Table GIRT de l'unité d'aménagement (UA) 111-61
Fiche – Évaluation des solutions possibles
aux préoccupations - PAFIO

1	LISTE DES PREOCCUPATIONS LIEES A L'ENJEU	
	Document de référence	Personne ou organisme émetteur de préoccupations
	classement_preoc_region_PAFIO_V6.doc Préoccupations APSB PAFIO-6 (#1).pdf	Ronald Cormier, association des pêcheurs sportif de la rivière Bonaventure
2	PREOCCUPATION	
		Planification : X Opérationnelle :
	Brève description de la préoccupation et des objectifs poursuivis afin de résoudre la problématique ou d'améliorer la situation :	
	<p>Impact sur l'habitat des salmonidés dans les tributaires Garin, Reboul et Mourier</p> <p>1. Concentration des interventions vs Aire équivalente de coupes (AEC)</p> <ul style="list-style-type: none"> - Interventions depuis 2003 - Interventions déjà consultées (R-165) - Intervention planifiées 2018-2023 <p>Entre la rivière Reboul Nord et la rivière Reboul</p> <p>Entre la rivière Mourier et la rivière Reboul Nord</p> <p>2. Superficie très, très grandes des CR planifiées 2018-2023</p>

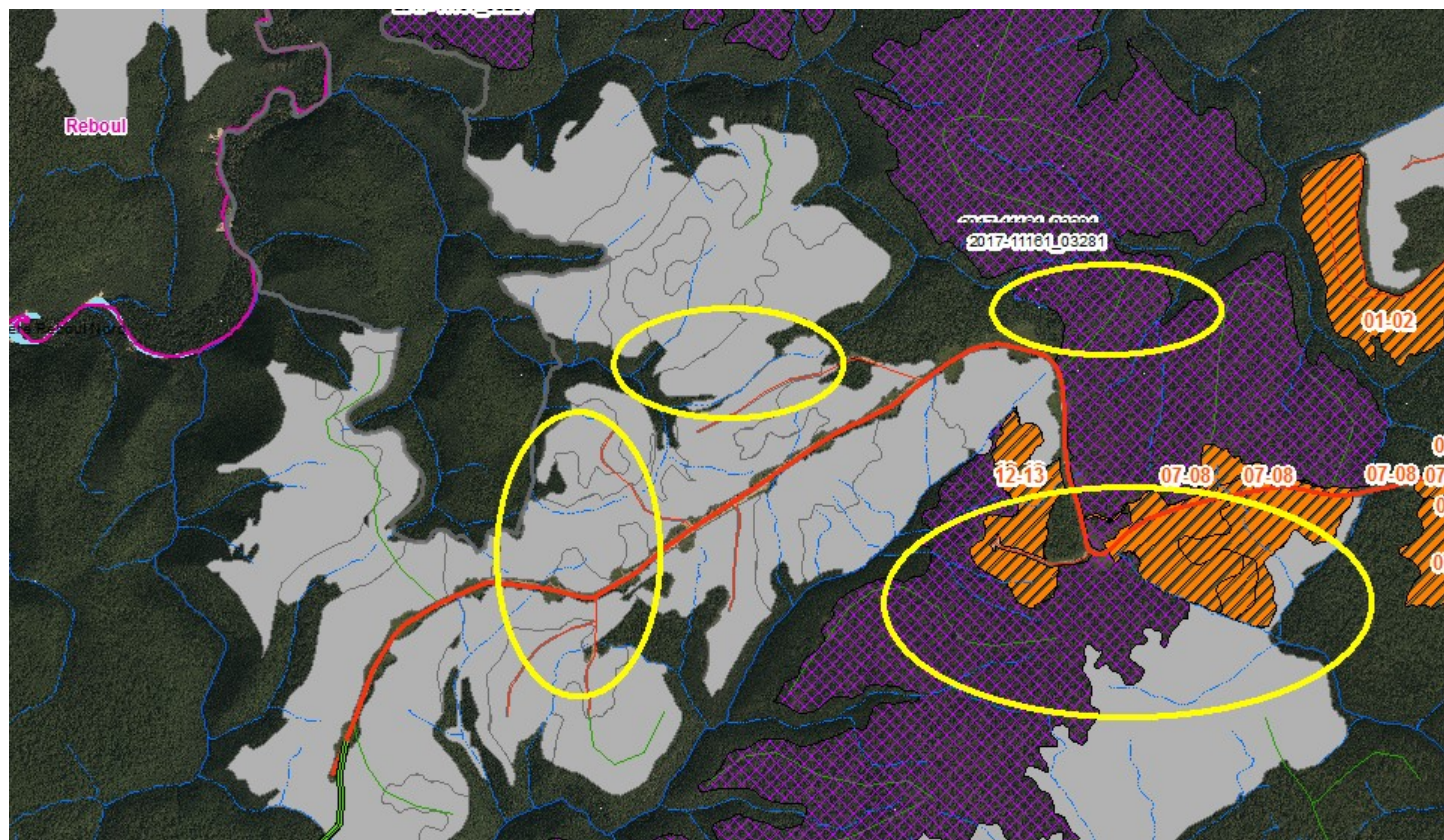
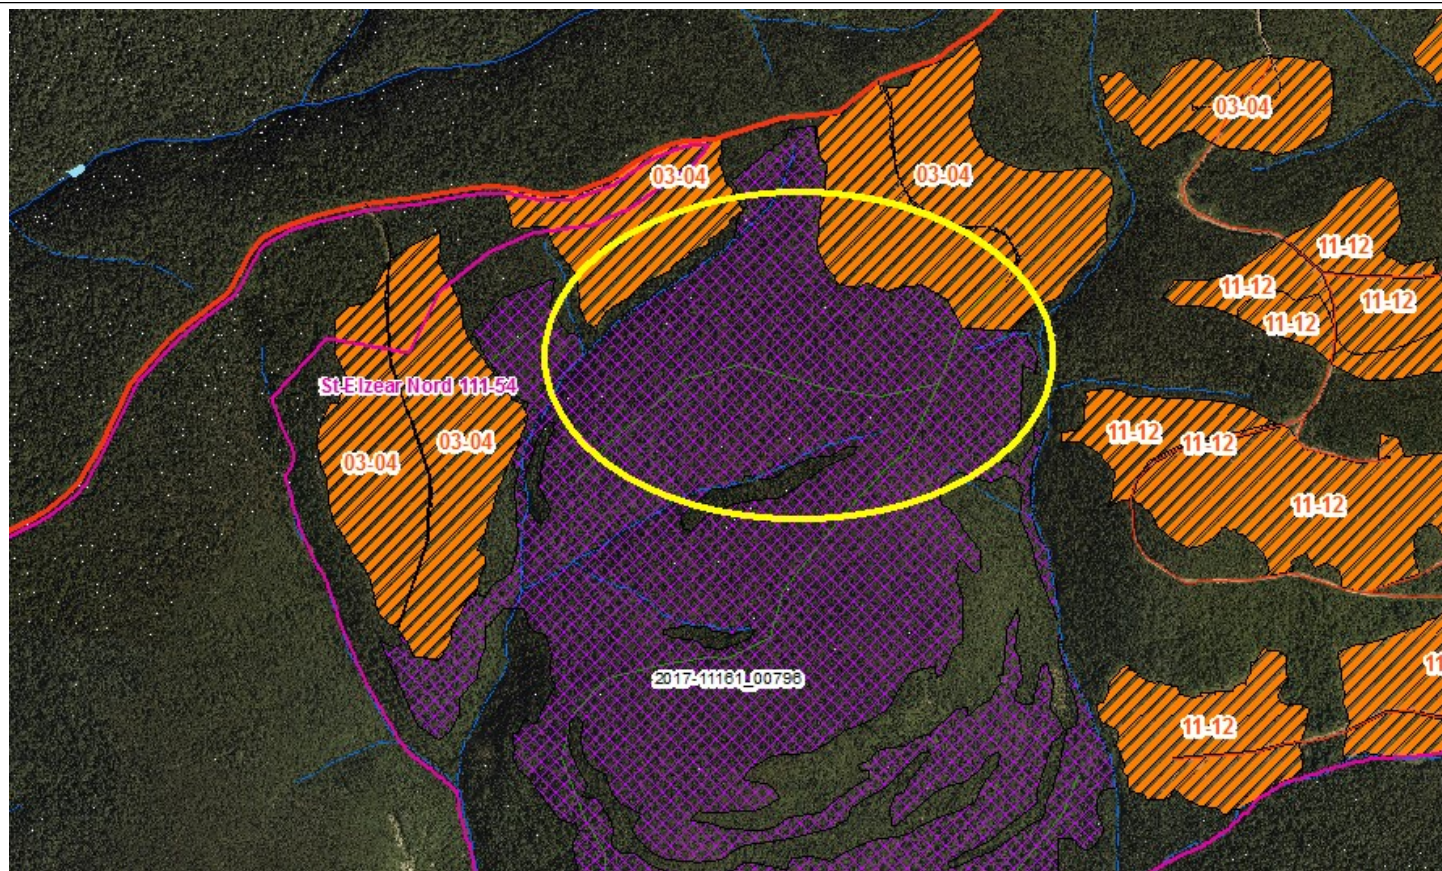
3	LOCALISATION DE LA PREOCCUPATION	
	Situer brièvement le territoire concerné par la préoccupation :	
	2017-11161_03281 (entre Reboul Nord et Reboul Sud) 2017-11161_03284 (entre Reboul Nord et Reboul Sud) 2017-11161_03276 (entre Reboul Nord et Reboul Sud) 2017-11161_00796 (Rivière Hall)	
	Carte jointe : Oui <input checked="" type="checkbox"/> Non <input type="checkbox"/>	
4	ENJEU	
	Qualité de l'habitat aquatique	
5	OBJECTIF	
	Protéger les milieux aquatiques, riverains et humides en améliorant les interventions forestières et l'aménagement du réseau routier	
6	ÉLÉMENTS DE SOLUTION EN VIGUEUR OU A VENIR	
	Identifier les objectifs gouvernementaux et régionaux, les mesures, les modalités, etc. qui affectent l'enjeu (LADTF, SADF, PATP, RADF, FSC, ententes d'harmonisation, etc.) :

En matière d'équilibre du régime hydrique, la simulation de la réalisation de l'ensemble des travaux planifiés démontre que les AEC des sous-bassins sont toutes inférieures à 50 % (voir carte).

La quantité de travaux dans ces secteurs n'est pas problématique. Il est proposé de ne pas modifier la planification en regard de cet aspect.

Toutefois, en regard de la taille des coupes, bien que le tout soit conforme aux modalités convenues dans la dérogation d'organisation spatiale des coupes, il est proposé de :

- 1- Réaliser des CPRSBOU dans ces secteurs
- 2- Insérer des séparateurs de 60m afin de minimiser l'impact visuel observé à partir du chemin principal :

- Suivi ciblé PCR au niveau des éléments RADF afin d'obtenir un feedback sur les impacts de grandes coupes concentrées
- Implantation de séparateurs selon la proposition ci-dessus et en considération de la topographie
- Réaliser des CPRSBOU sur l'ensemble des morceaux
